**AVIS RELATIF À LA PROTECTION
CONTRE LES EVENTUELS EFFETS NOCIFS ET NUISANCES
PROVOQUÉS PAR LES RAYONNEMENTS NON IONISANTS
GÉNÉRÉS PAR DES ANTENNES ÉMETTRICES STATIONNAIRES**

Commune : MONS - Exploitant : PROXIMUS

Référence exploitant : 65NYM_01

Rapport n° 193 / 2025

Figure 1 : Vue en plan des lieux de séjour et des points de contrôle

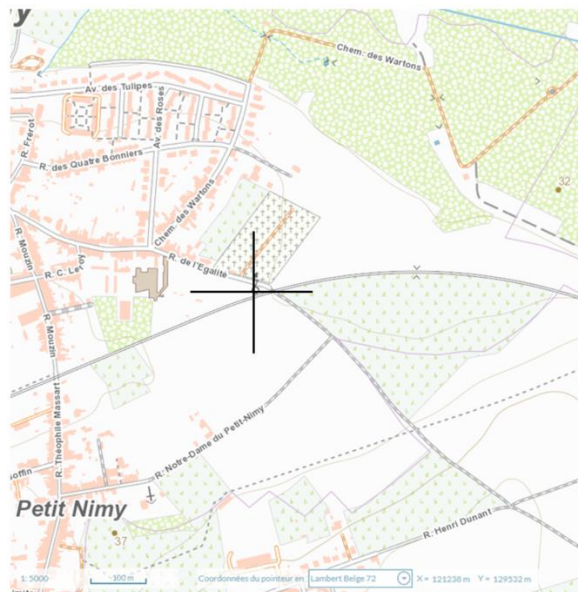
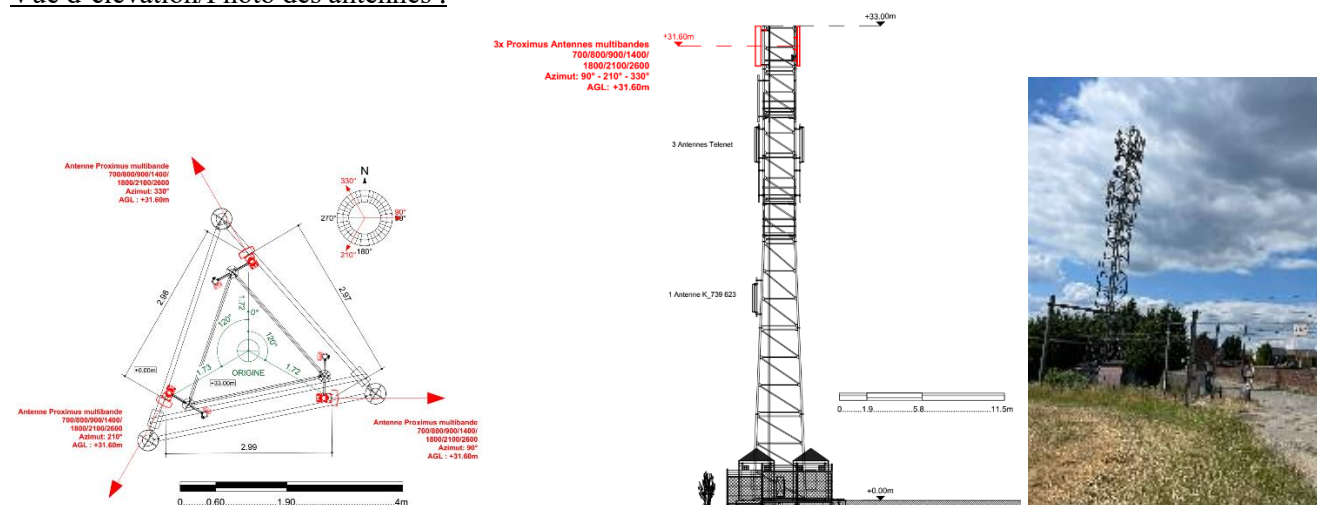
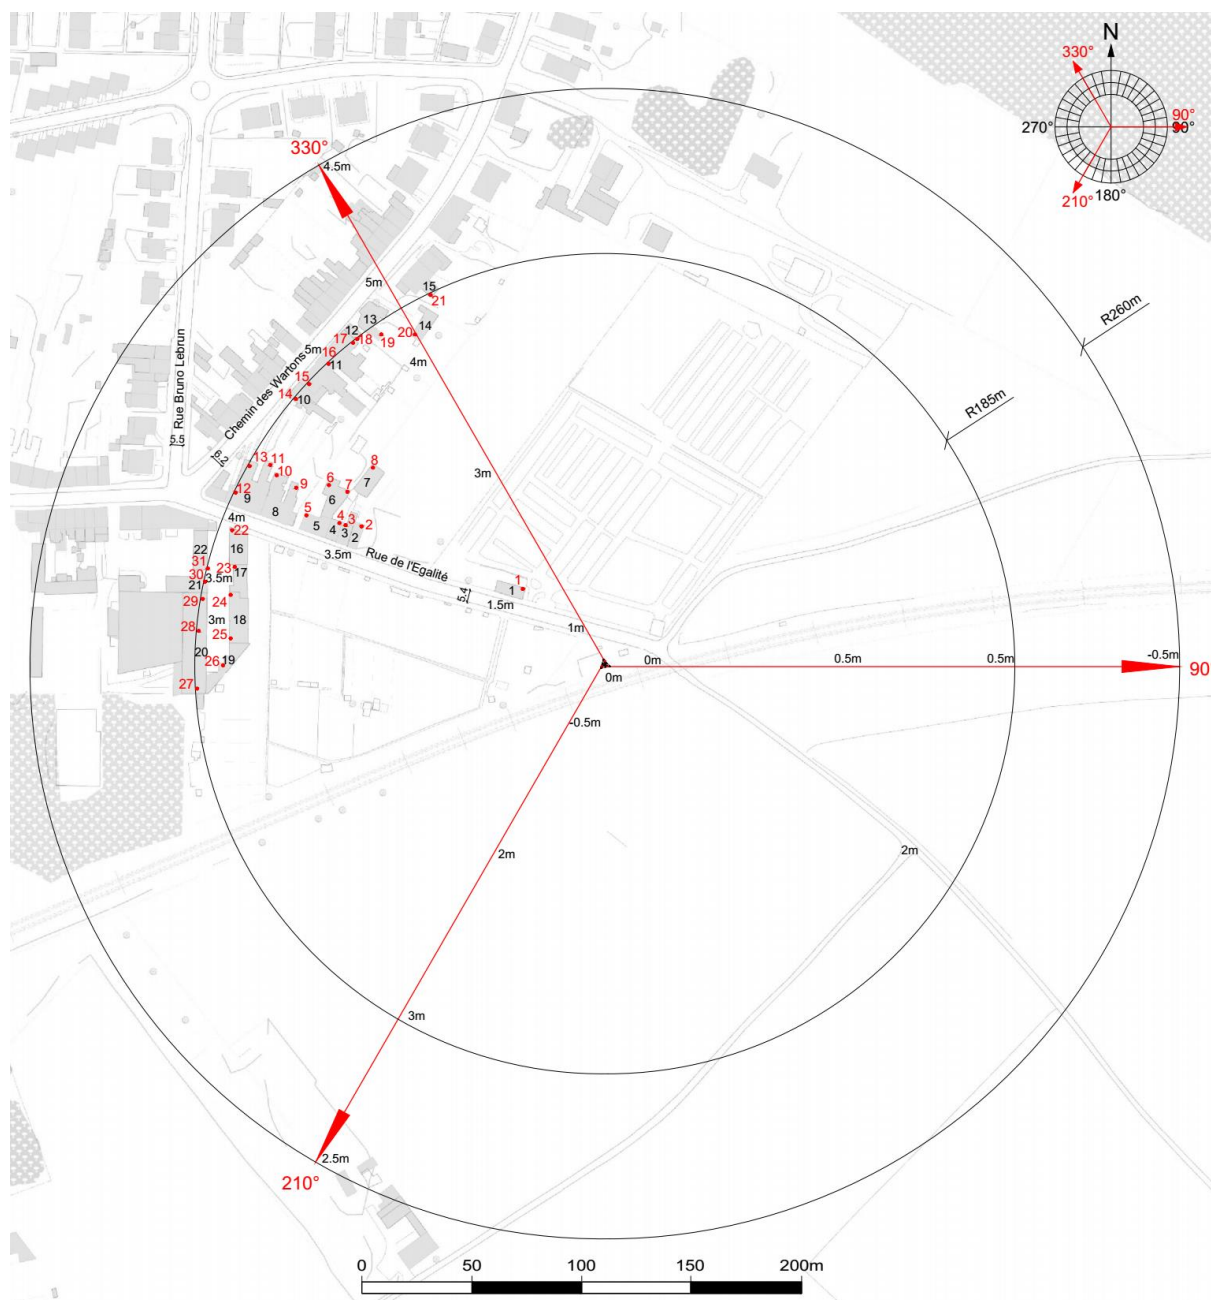
- le numéro du point de contrôle repris sur un des plans de la figure 1;
- le numéro du LS dans lequel se trouve le point de contrôle de la 1^{ère} colonne ;
- l'atténuation d'obstacle prise en compte pour le calcul de l'indice d'exposition dans le LS ;
- le résultat du calcul de l'indice d'exposition.

En ce qui concerne les antennes de l'installation mentionnées dans le tableau 1, la distance maximale à laquelle la limite pourrait être atteinte, à l'extérieur, est égale à 85,2 m. S'il n'y a pas de LS à une distance inférieure, les antennes respectent forcément la limite d'immission.

Dans le cas des LS situés à l'intérieur des bâtiments, une atténuation d'obstacle est prise en compte et il en résulte que la distance maximale à laquelle la limite pourrait être atteinte se réduit à 60,3 m.

Figure 2 : Vue en plan des installations d'antennes dans un rayon de 300 mètres autour de l'installation faisant l'objet de la demande d'avis

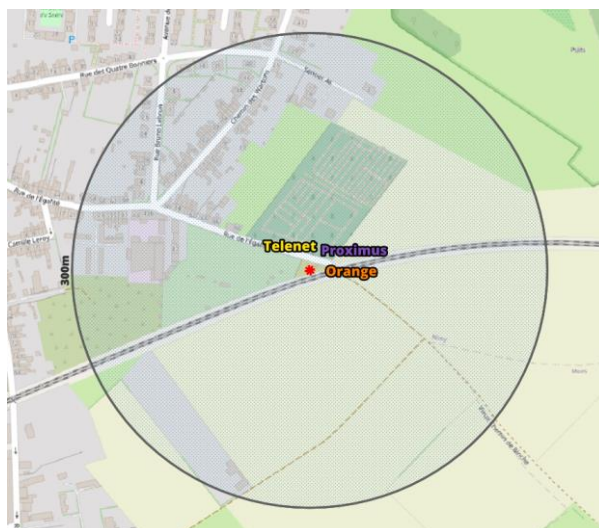
Le plan en projection verticale de la figure 2 indique la localisation des installations d'antennes émettrices stationnaires visées par le décret et situées dans un rayon de 300 mètres autour de l'installation référencée dans le paragraphe 2 et localisée au centre du cercle. Les données de localisation de ces antennes et les avis correspondant sont accessibles via le cadastre en ligne des antennes émettrices stationnaires⁸. Les installations prises en compte dans l'évaluation du respect de la limite cumulative sont les installations d'antennes émettrices déclarées en service par l'exploitant à la date du présent avis, à l'exception de l'installation référencée dans le paragraphe 2 et éventuellement d'autres installations ayant fait l'objet d'une demande d'avis à la même date et qui sont situées à l'intérieur de la zone de 300 mètres de rayon.

- il y a au plus 4 installations d'antennes émettrices stationnaires présentes dans la zone d'évaluation de 300 mètres de rayon représentée dans la figure 2, y inclus l'installation référencée dans le paragraphe 2 : la limite cumulative définie à l'article 4, §2 du décret est nécessairement respectée dans les lieux de séjour à l'intérieur de la zone d'évaluation de 300 mètres de rayon ;

Compte tenu des considérations ci-dessus, il apparaît que l'intensité du rayonnement électromagnétique généré, dans les lieux de séjour situés dans un rayon de 300 mètres autour de l'installation référencée dans le paragraphe 2, par l'ensemble des antennes émettrices stationnaires de l'ensemble des exploitants du même site d'antennes émettrices stationnaires respecte la limite fixée à l'article 4, § 2 du décret.
